Title - Sujet NGCC Pierre Radisson NGCC PIERRE RADISSON – Travaux printaniers 2022	
Solicitation No. - N° de l'invitation F3065-210824/A	Amendment No. - N° modif. 004
Client Reference No. - N° de référence du client F3065-21-0824	Date 2022-03-07
GETS Reference No. - N° de référence de SEAG PW-\$QCV-019-18295	
File No. - N° de dossier QCV-1-44148 (019)	CCC No./N° CCC - FMS No./N° VME
Solicitation Closes - L'invitation prend fin at - à 02:00 PM Eastern Standard Time EST on - le 2022-03-10 Heure Normale de l'Est HNE	
F.O.B. - F.A.B.	
Plant-Usine: <input type="checkbox"/> Destination: <input checked="" type="checkbox"/> Other-Autre: <input type="checkbox"/>	
Address Enquiries to: - Adresser toutes questions à: Godin, Joanne	Buyer Id - Id de l'acheteur qcv019
Telephone No. - N° de téléphone (581) 397-6683 ()	FAX No. - N° de FAX () -
Destination - of Goods, Services, and Construction: Destination - des biens, services et construction:

**TITRE : NGCC PIERRE RADISSON – TRAVAUX PRINTANIER 2022
MODIFICATION 004**

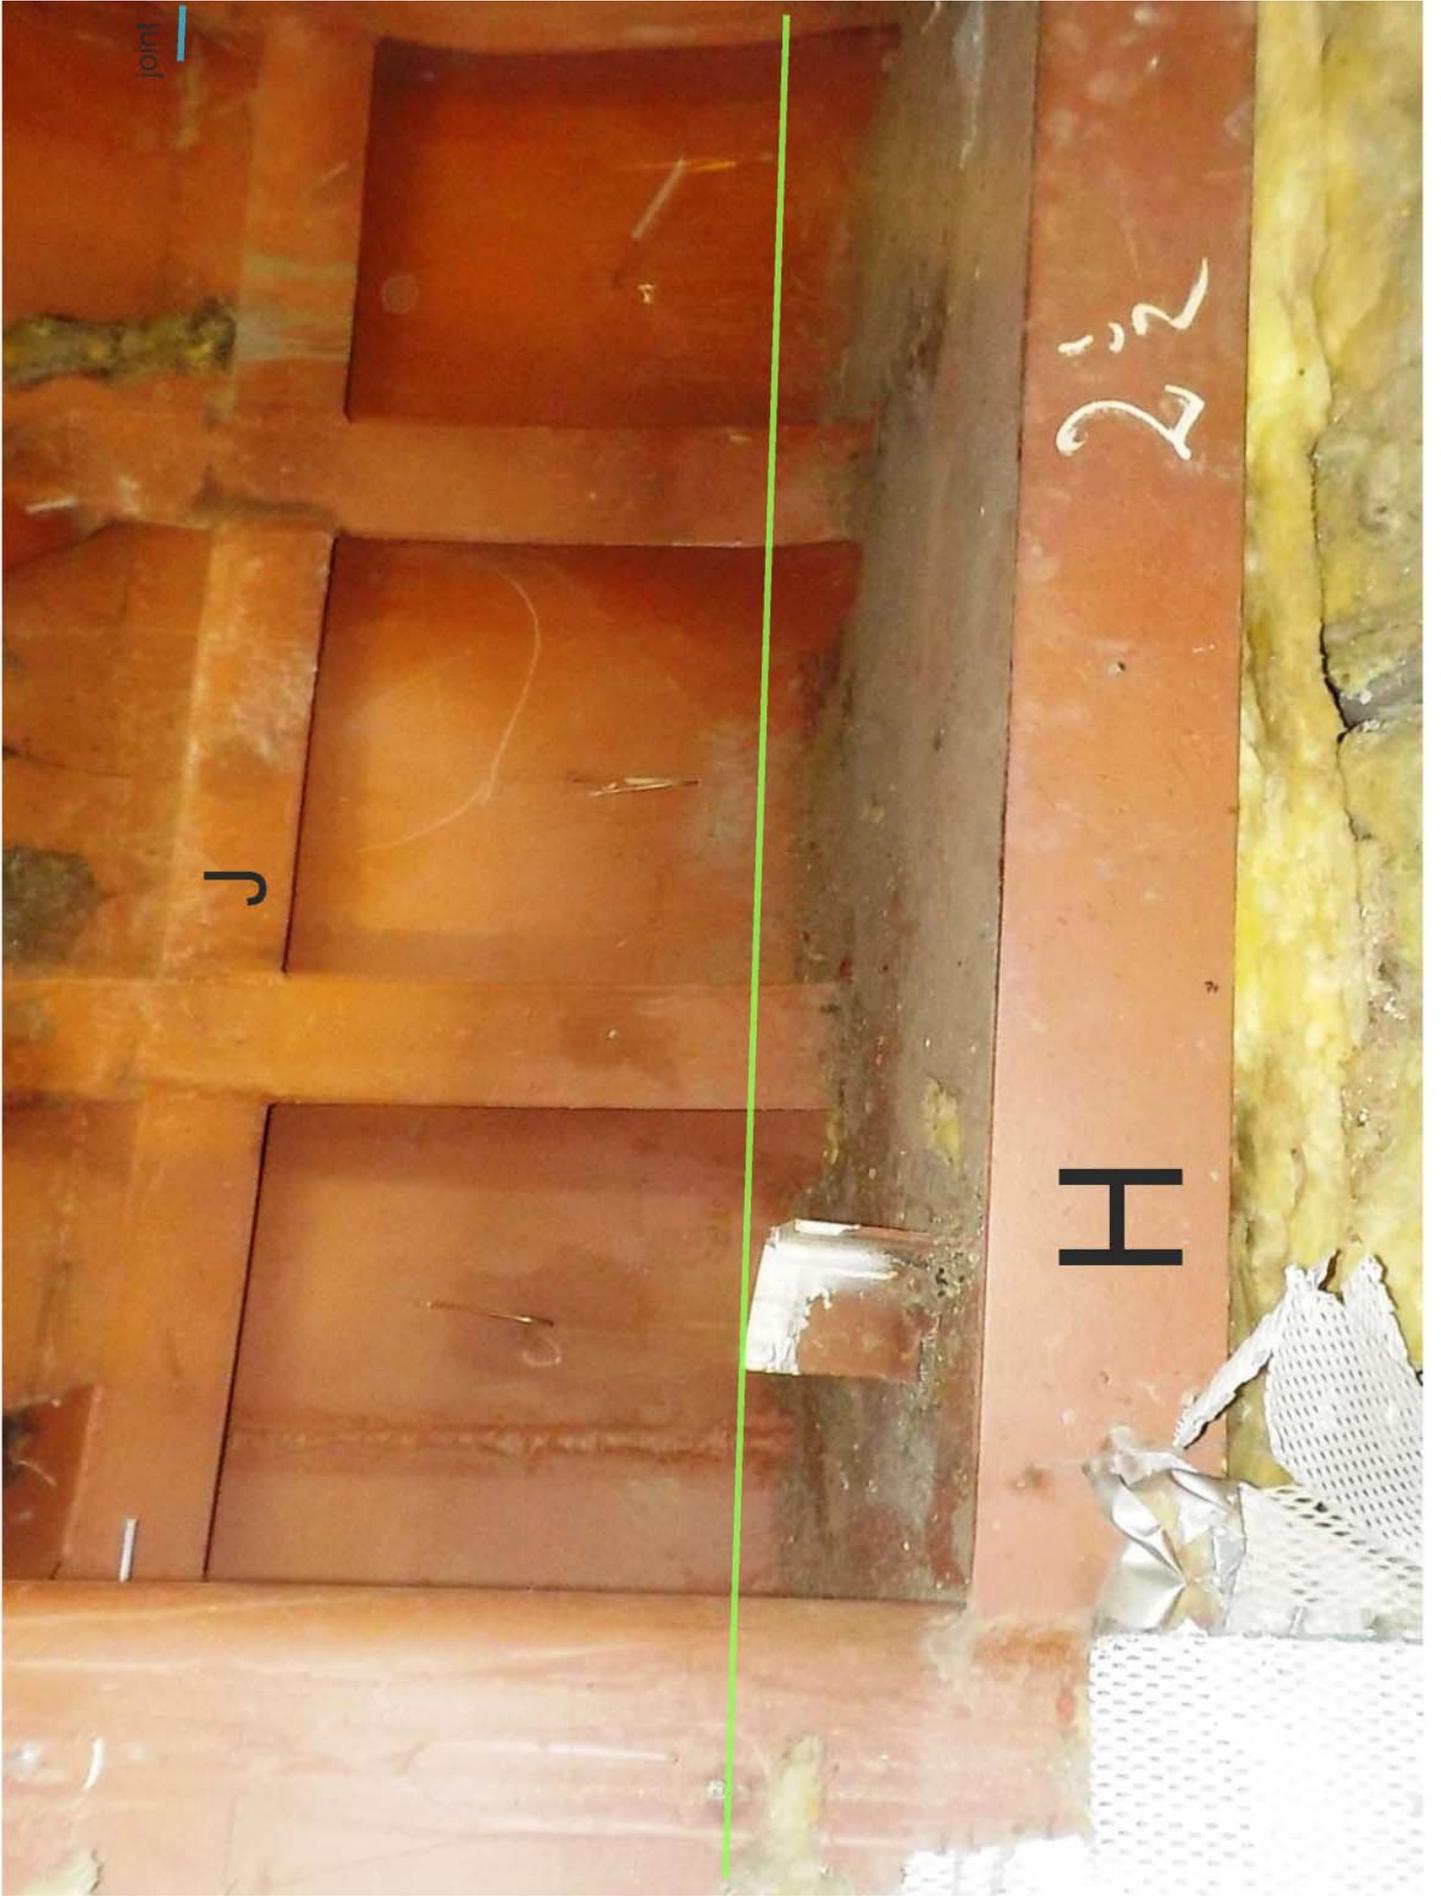
- i) L'image de la page 14 de 15 du pdf *F3065-21024 photos rev 1* ne concorde pas avec la question corrigée à la modification 001?

- ii) Est-ce qu'une portion de la virure J a vraiment besoin d'être remplacée finalement, tel qu'illustré à la page 14 du pdf *F3065-21024 photos rev 1*?

- i) C'est en effet l'image de la page 14 qui a été modifiée au lieu des dessins figurant aux pages 12 et 13 (voir modification 003 à l'invitation).
- ii) La plaque sous la serre J doit être remplacée jusqu'à 3 pouces au-dessus de la serre H. tel que les rectangles bleus de la page 12 et 13 du pdf *F3065-210824 rev1*. Une photo de l'intérieur à cette même hauteur illustre cet endroit à la page suivante.
